## AKCINĖ BENDROVĖ „VIA LIETUVA“

### DĖL VIEŠOJO PIRKIMO DOKUMENTŲ PAAIŠKINIMO\_2

Akcinė bendrovė „Via Lietuva“ vykdo viešojo pirkimo „Rajoninio kelio Nr. 1204 Kavarskas–Taujėnai–Vadokliai–Ramyga“ (pirkimo ID: 4437007), atliekamo tarptautinio atviro konkurso būdu, procedūras ir teikia atsakymus į tiekėjų pateiktus klausimus.

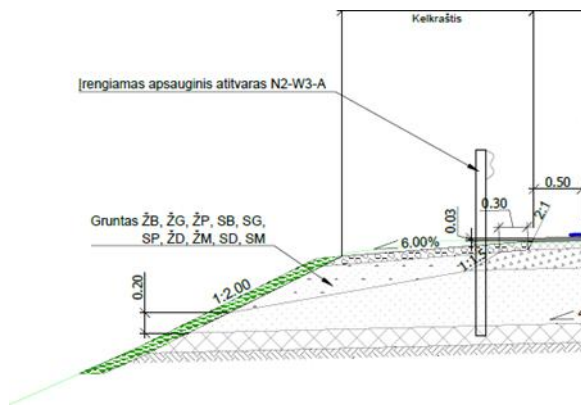
Ar bus galima monolitines konstrukcijas pakeisti į surenkamuosius gelžbetonio gaminius ir atvirkščiai (nekeičiant kainos), išlaikant konstrukcijų laikomąją galią, stabilumą ir atitiktį statybos normoms bendros pasiūlymo kainos.

Tiekėjas turi vertinti darbus pagal pirkimo dokumentaciją. Techniškai ir ekonomiškai pagrindus monolitinės konstrukcijos gali būti keičiamos į surenkamus gelžbetoninius gaminius (ir atvirkščiai) nepabloginant jų techninių charakteristikų. Tačiau Rangovas turi prisiimti dėl to galimai atsiradusius kaštus (papildomi medžiagų kiekiai, tikslinančių brėžinių parengimas, projekto laidos išleidimą, projekto ekspertizės atlikimą ir pan.). Vykdamas keitimą visą riziką susijusią su techninės dokumentacijos keitimu ir projekto ekspertizės atlikimu prisiima tiekėjas. Visi pakeitimai turi būti ekonomiškai pagrįsti ir turės būti įforminti sutartyje numatyta tvarka.
